POTENZIAMENTO PARCO EOLICO GRECI-MONTAGUTO

PROGETTO DEFINITIVO

CONTRODEDUZIONI ALLE RICHIESTE DI INTEGRAZIONE

Figura 1 - Individuazione delle interferenze tra cavidotto e aree P.G.3

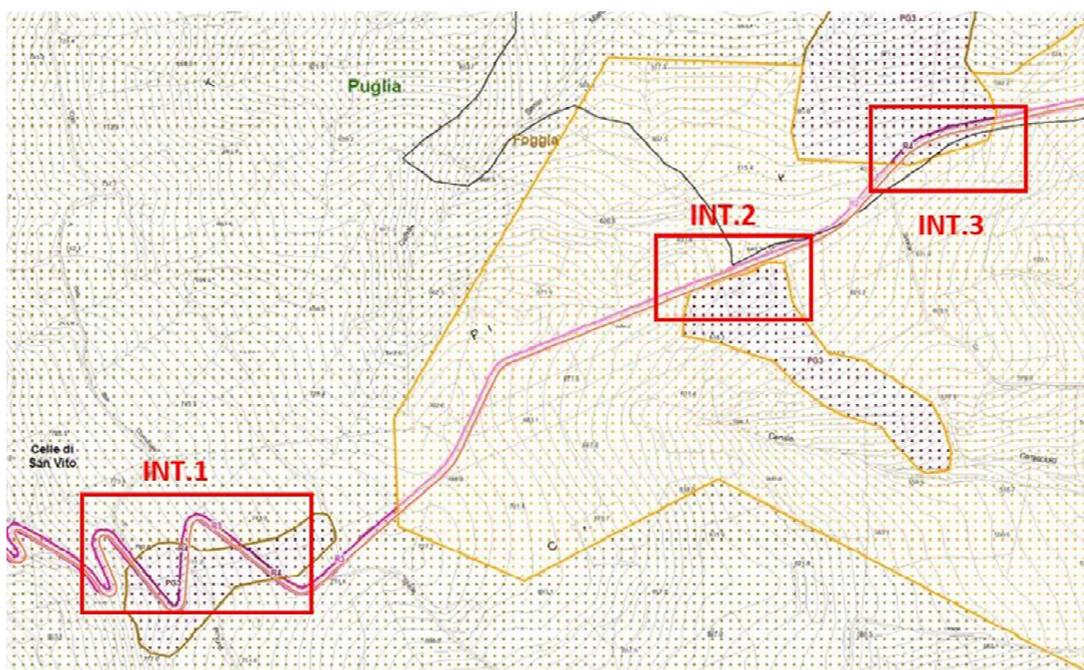
"Studio di compatibilità geologica e geotecnica", redatto ai sensi dagli artt. 11, 14 e 15 delle N.T.A. del P.A.I., che dimostri - sulla base di una analisi quantitativa della stabilità geomorfologica del relativo terreno o versante di sedime, in condizioni ante e post-operam e in condizioni sismiche, il cui livello di approfondimento (comparabile con quello ipotizzato nella Relazione geologica per le indagini previste in fase esecutiva) deve essere proporzionato alle dimensioni e al carico esercitato sul suolo da ciascuna tipologia delle opere stesse e che tenga conto anche della dinamica evolutiva dei dissesti in atto presenti in prossimità dei siti di installazione - l'esistenza di adeguate condizioni di sicurezza geomorfologica per tutti gli aerogeneratori di nuova realizzazione e le relative pertinenze (piazzole provvisorie e definitive, strade di accesso, cabina elettrica di sezionamento, sottostazioni elettriche, aree di cantiere e manovra, ecc.), nonché per la rete di cavidotti interrati interni di collegamento tra gli aerogeneratori e le sottostazioni elettriche di consegna, nelle parti che rientrano nelle aree disciplinate ai sensi degli artt. 14 e 15 delle N.T.A. del P.A.I.

Per superare l'incompatibilità definita dalle N.T.A. del P.A.I. su tali tratti, il proponente ha predisposto una revisione del tracciato di progetto ricorrendo a tecniche di posa in opera non invasive (TOC) e/o a ridotte deviazioni del percorso previsto nella fase iniziale del progetto.

Figura 6 – Suddivisione fogli di inquadramento.

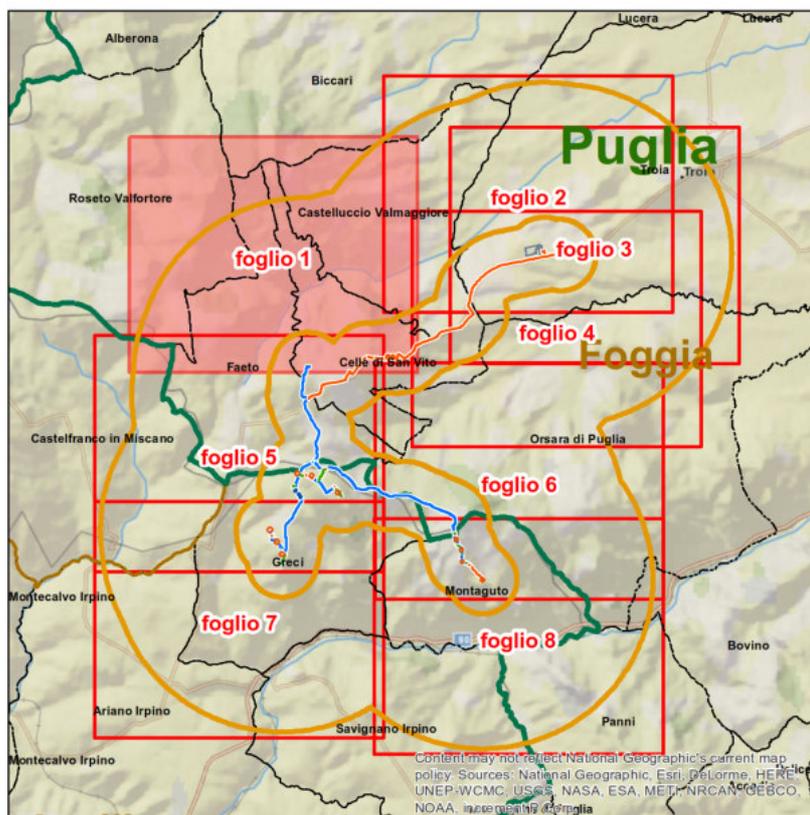
Si richiede inoltre una tavola in cui sia riportato, per i vari aspetti, il rispetto delle norme regionali previste nelle Delibere della Giunta regionale Campania n. 532 e 533/2016 individuando anche la presenza degli altri impianti presenti sul territorio oggetto dell'intervento.

L'elaborato grafico così prodotto riporta per ciascun foglio le distanze minime da aree boscate e fasce fluviali dei seguenti elementi progettuali:
